Incident Geologger op C2-deponie Rotterdam
Advies n.a.v. disfunctioneren van Geologger lekdetectiesysteem
op C2-deponie
Versie 1.1

**Advieskamer
Stortbesluit**

[...] Evalueer de oorzaak van het falen van enkele sensoren van het Geologger lekdetectiesysteem op nazorglocatie C2 deponie te Rotterdam.

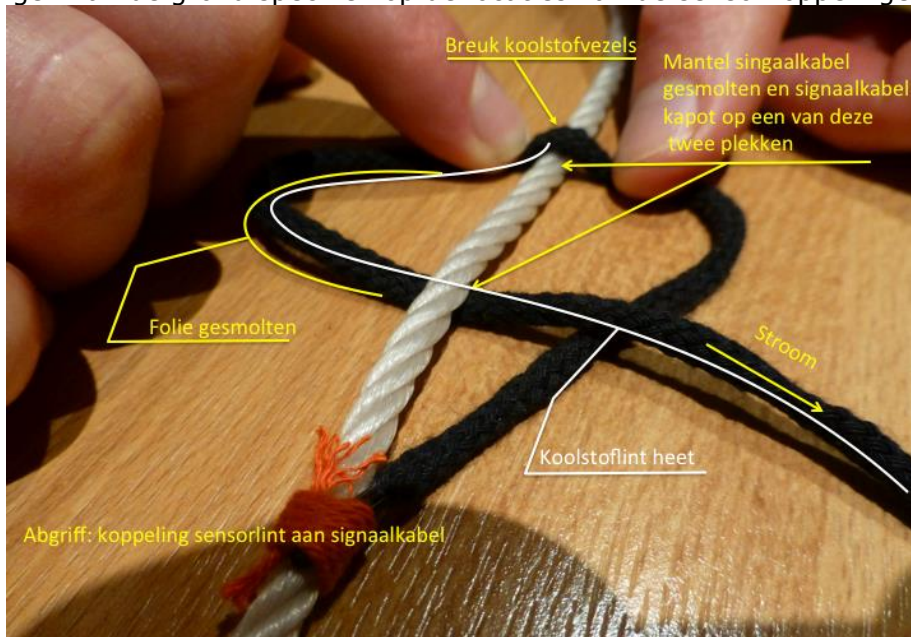
De linten zijn volgens Progeo aangebracht met een lus om de elektrodenkabel die direct op het folie ligt. Hierdoor zal ook het carbonlint over een deel van zijn lengte, namelijk een stuk van de lus, op het folie liggen. Bij verhitting van het lint kan het folie daar smelten en lek raken, zoals met het Geologgersysteem en opgraving ook daadwerkelijk is vastgesteld. Dit alles gebeurt zonder dat de maximale stroom wordt overschreden, en dus zonder dat de stroombegrenzing in de apparatuur actief wordt. De verhitting over een flink stuk van de lengte van het carbonlint na de breuk verklaart niet alleen het smelten van het folie ter plekke van de lus, maar evenzeer het doorsmelten van de mantel van de signaalkabel op de plek waar die in de lus het carbonlint kruist (zie Figuur 2).

De vraag hoe vezels van het carbonlint kunnen zijn gebroken kan, hoewel niet met zekerheid, als volgt worden verklaard. Omdat het carbonlint met een lus om de signaalkabel is gelegd, zoals weergegeven in Figuur 2, ligt het carbonlint op een punt direct op en op een ander punt direct onder de signaalkabel. Het carbonlint kan door de nadien opgebrachte grond, mogelijk versterkt door de verdichting daarvan, hard op de kabel zijn gedrukt en daarbij zo scherp zijn gebogen dat een flink deel van koolstofvezels brak (dit is weergegeven in Figuur 3). Het lint met lus en de signaalkabel kunnen mogelijk ook verschuiven bij het aanbrengen van grond of door latere zettingen, waarbij de grond over het folie schuift. Bij verschuiving zou de lus kunnen vervormen en zodanig buigen dat vezels van het carbonlint breken. Een verder risico voor de buigradius kan voortkomen uit het verticaal omhoogvoeren van het carbonlint vanaf het folie, terwijl de signaalkabels op het folie liggen. Verschuiving van grond over het folie leidt dan mogelijk tot grote krachten op de aansluiting van het lint. Het essentiële punt is echter, dat carbonlint alleen breekt als de buigingsradius te klein wordt. Het scheuren van het lint of het breken op trek kan gevoelig worden uitgesloten gezien de sterkte-eigenschappen van koolstofvezels. Breken van vezels lijkt het enig plausible mechanisme, temeer daar de koppeling van lint aan ader van de signaalkabel intact bleek. Van de verschillende mogelijkheden die hierboven zijn genoemd lijkt scherpe buiging van het carbonlint over de signaalkabel door de gronddruk het meest waarschijnlijk. Dit mechanisme is in staat het volledige verloop van de vastgestelde gebeurtenissen te verklaren zonder dat daar ingewikkelde theorieën bijgesleept hoeven te worden. Er zijn ook geen zettingen voor nodig (Occam's razor)).

(2) Het meest waarschijnlijke faalmechanisme lijkt breuk van een groot aantal vezels in de carbonlinten door te sterke buiging door gronddruk waar het lint deze over de signaalkabel ligt als gevolg van de gebruikte lus bij het aanbrengen. De bijzondere mechanische en elektrische eigenschappen van de koolstofvezels zorgen ervoor dat het lint na breuk van een groot deel van de vezels bij gelijke stroom over een groot deel van zijn lengte, zowel voor als achter de breuk heet wordt. Op het contact met de mantel van de signaalkabel zal het lint deze hebben doorgebrand. Het hete lint zal ook het folie hebben doorgebrand waar het ermee in contact stond, dat wil zeggen in een flink deel van de toegepaste lus, zoals weergegeven in de Figuren 2 en 5.

De Advieskamer beveelt daarom sterk aan het Geologgersysteem op te graven en opnieuw aan te brengen, maar nu in de drainage of de leeflaag op een of meer decimeters boven het folie een vlak dat daaraan evenwijdig is.

De linten dienen op enige afstand van de signaalkabels, bijv. 10 cm, te worden gelegd en op dezelfde hoogte boven het folie, bijvoorbeeld zoals is aangegeven in Figuur 4.
